REPÚBLICA DE COLOMBIA
SUPERINTENDENCIA DE INDUSTRIA Y COMERCIO

Oficio N° 5788 de 4 de julio de 2019

Ref. Expediente N° NC2018/0006523

TÍTULO DE LA SOLICITUD: **“EXTREMO DE LATA CON CARACTERÍSTICA DE VENTILACIÓN”**

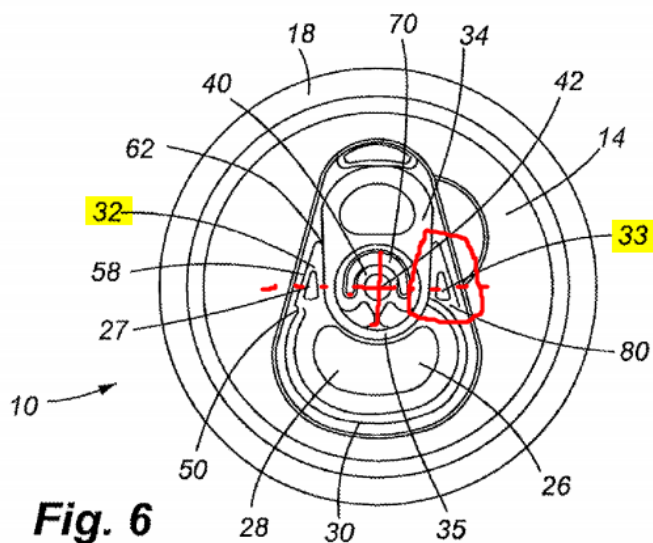
en donde la marca se extiende dentro de una región del panel central que está detrás de una línea central (B) que atraviesa el centro del remache y es perpendicular a dicho eje de simetría (A), y en el otro lado del eje longitudinal (A) desde la bisagra.	No menciona	Fig. 6 (ver gráfica siguiente) muestra desde arriba un cierre de extremo metálico que comprende dos áreas de apertura opcionales 32 al lado de la bisagra y 33 al lado contrario de la bisagra. Donde dichas áreas de apertura están ubicadas por encima del eje perpendicular al eje longitudinal de la orejeta 34 y que pasa por el centro del remache 42. La figura indica de forma clara los atributos y la forma de las marcas.
--	-------------	--

Sin embargo, el incluir un área de ventilación por encima del eje B al lado contrario de la bisagra con el objeto de ampliar el área de aireación al tener un espacio mayor para el ingreso y salida del gas, ya está divulgado en el documento D2 que se refiere en su figura 6 a una configuración de extremo superior de una lata con dos áreas de apertura adicionales opcionales a la marca referenciadas con los números 32 y 33 caracterizadas por estar por encima de un eje B imaginario que pasa por el punto medio del remache 42 y es perpendicular al eje de la orejeta 34, quedando la zona de apertura 33 al lado contrario de la bisagra que forma la marca al ser abierta la lata.

En consecuencia, la persona normalmente versada en la materia, estaría motivada a incluir una o las dos áreas de apertura opcionales del documento D2 en el diseño de apertura de ventilación por encima del eje B de D1, para así llegar al objeto de la reivindicación 1. Por lo cual se considera obvia.
